(仮称) 栃木県芳賀郡茂木町太陽電池発電事業

環境影響評価方法書

補足説明資料

太陽電池部会 補足説明資料 目次

図 38-2 (1) 魚類・底生動物の調査地点位置図 (拡大図 1)

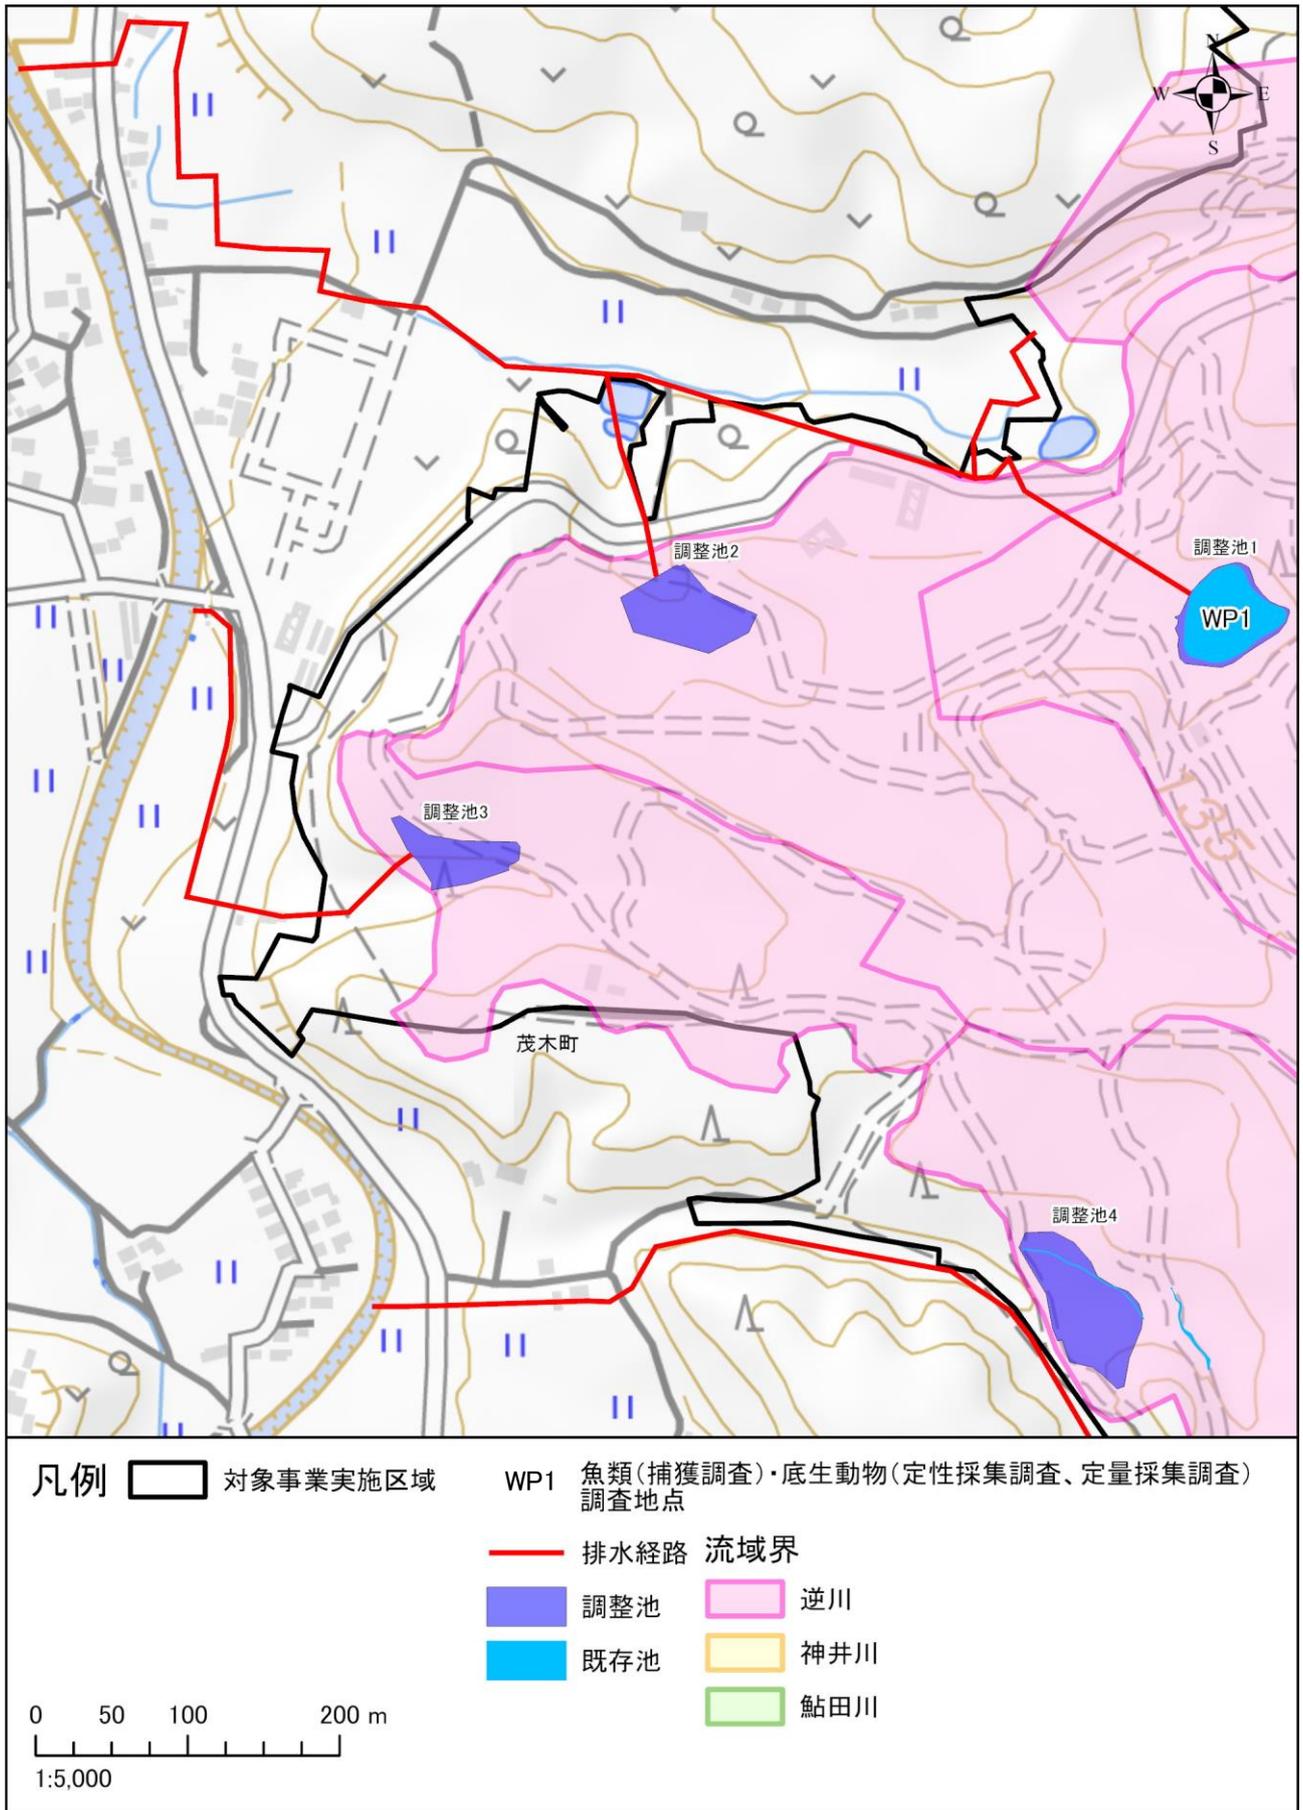
魚類・底生動物の調査点のうち 2 地点は既存池に設定されていますが、この図では既存池の形状や面積、池への入排水経路、他の既存池の有無などが読み取れません。拡大図を追加するなどの工夫をお願いします。

図 38-1 及び図 38-2 に流水経路、既存池を記載した魚類・底生動物調査地点図及びその拡大図を記載いたします。
